**Avis sur le projet d'exploitation  
du parc éolien Éoliennes de VVP  
à Vilcey-sur-Trey et Prény (54)  
porté par la société VSB Énergies nouvelles**

n°MRAe 2023APGE44

| Objet de la demande                            | Demande d'autorisation environnementale de construire et d'exploiter un parc éolien de 5 aérogénérateurs et 2 postes de livraison. |

**Figure 6: zone de nidification possible de la cigogne noire**

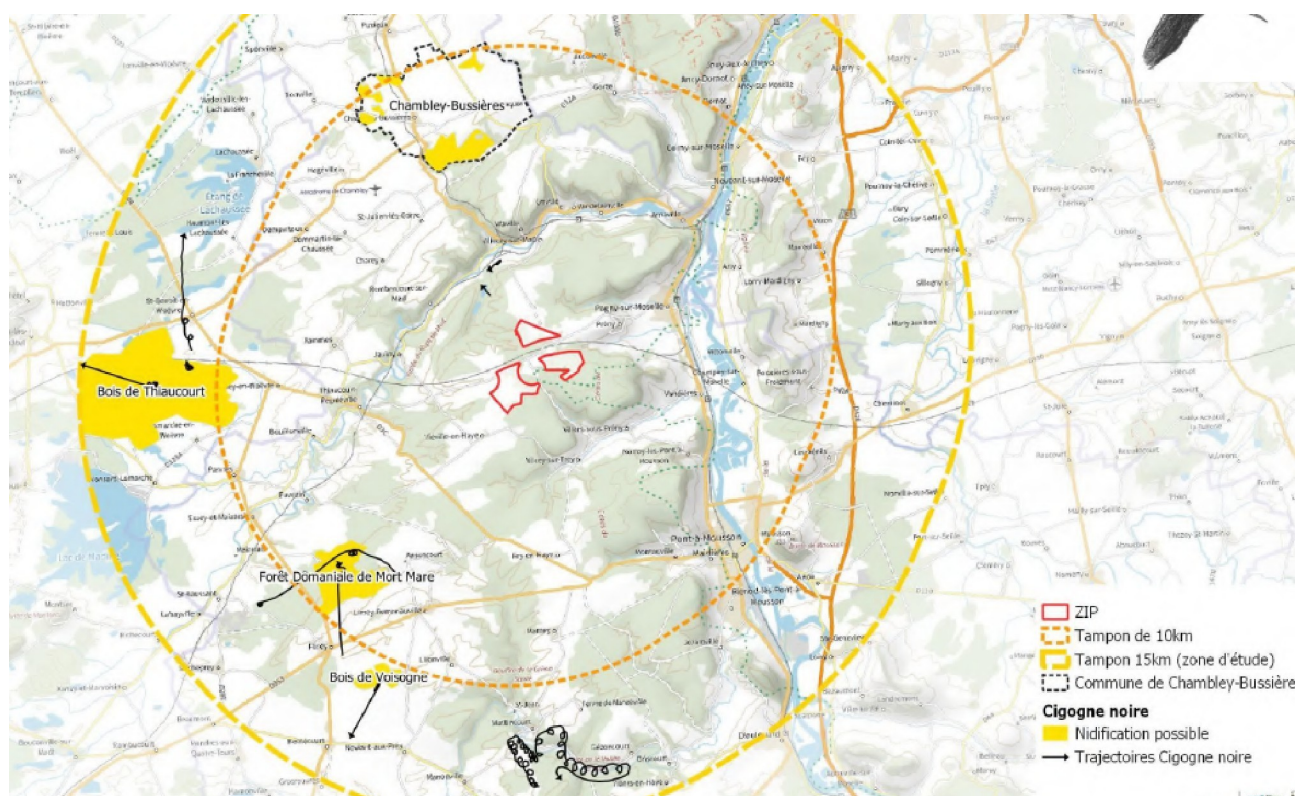
L'Ae considère qu'il est nécessaire de compléter les suivis proposés pour la Cigogne noire et le Milan royal par des suivis annuels les 3 premières années suivant la mise en service du parc éolien pour obtenir une série de données d'observation sur plusieurs années.

L'Ae considère également qu'un système de détection des oiseaux pourrait être ajouté pour réduire les risques d'impact sur ces espèces, notamment en période de migration, avec un bridage pendant les périodes à enjeu tant que l'efficacité du dispositif n'est pas prouvée.

- **compléter les mesures de suivi des oiseaux proposées par un suivi annuel durant les 3 premières années suivant la mise en service du parc éolien ;**
- **installer un système de détection-arrêt des éoliennes en faveur des oiseaux ainsi qu'un dispositif de validation des performances afin de vérifier la bonne détection des oiseaux et la réduction effective du risque de collision. Les performances ciblées par ce dispositif devront être précisées.**

*Photomontage du projet vu depuis la ferme de Tautecourt*

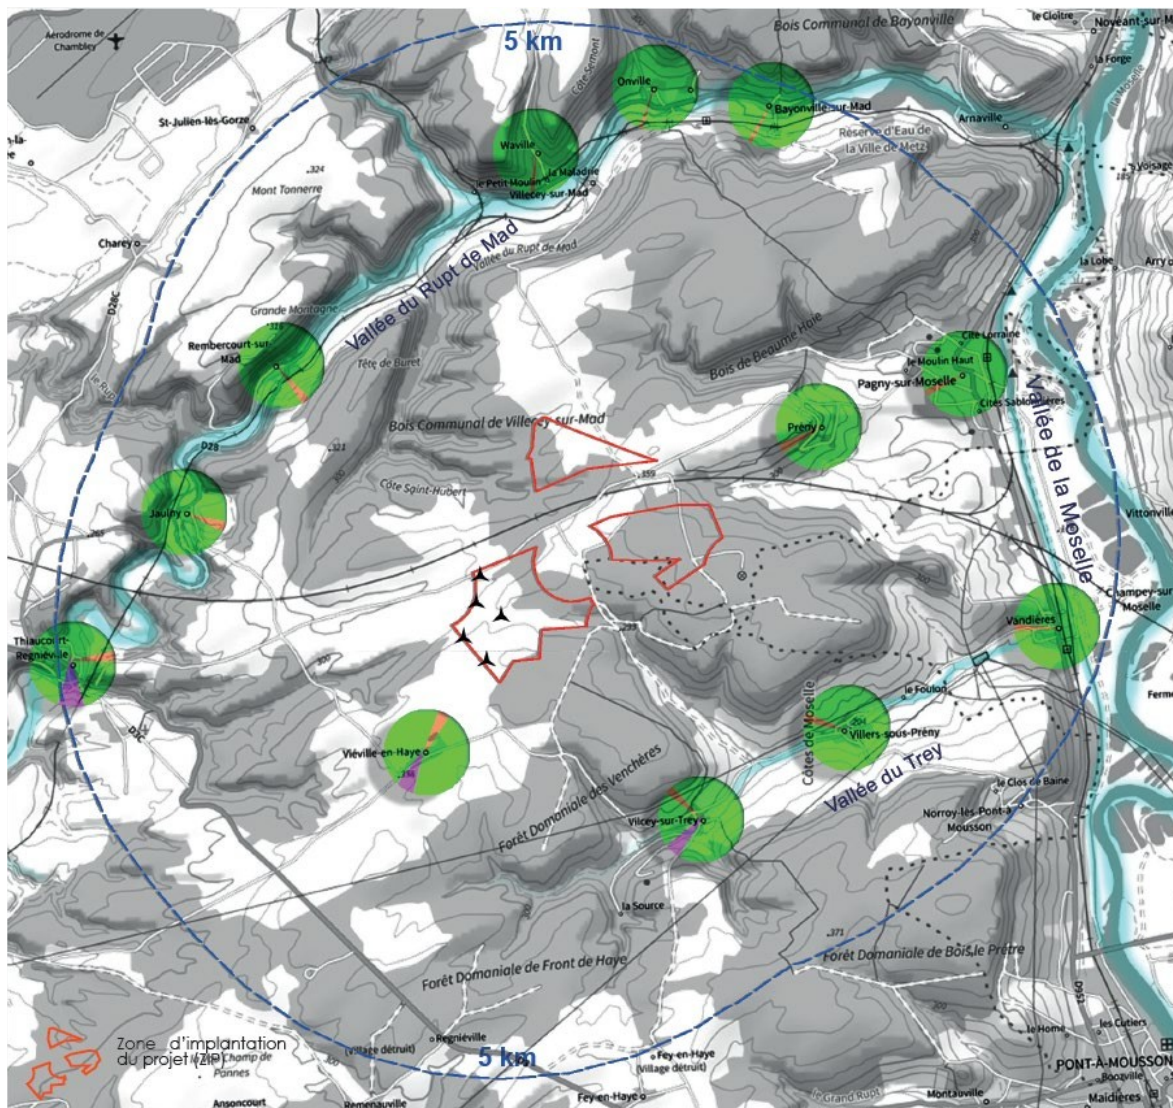
D'un point de vue local, ces paysages de grande échelle sont plutôt compatibles avec l'accueil d'éoliennes, sous réserve d'implantations soignées, et avec une vigilance concernant les effets de surplomb sur les vallées. Toutefois, ce projet serait le premier parc éolien dans le paysage des côtes de Moselle, avec des visibilitées depuis un territoire vaste (plaine de la Seille, de la Woëvre) et depuis des points de vue emblématiques (buttes témoins). Cela constitue la principale sensibilité paysagère du projet et peut remettre en cause son acceptabilité.

**Le projet est susceptible de porter atteinte au caractère des lieux avoisinants et aux paysages naturels, et aucune mesure pour éviter, réduire ou compenser les impacts du projet ne permettrait de minimiser suffisamment les impacts.** Il introduit la composante éolienne dans des paysages vierges à ce jour, dans un lieu offrant une très large visibilité. Il sera présent en particulier dans les vues sur les côtes de Moselle. Celles-ci sont un élément fort de l'identité du territoire, et présentent aujourd'hui des paysages dominés par les boisements, les cultures, les villages groupés en pied de coteau ou en fond de vallée. L'apport de la composante éolienne constitue une modification profonde de leur caractère.

***L'Ae recommande au pétitionnaire de rechercher un site alternatif pour l'implantation de son parc éolien ou, a minima, de déplacer 4 éoliennes pour qu'elles soient toutes à plus de 200 m d'une lisière boisée ou d'une haie.***
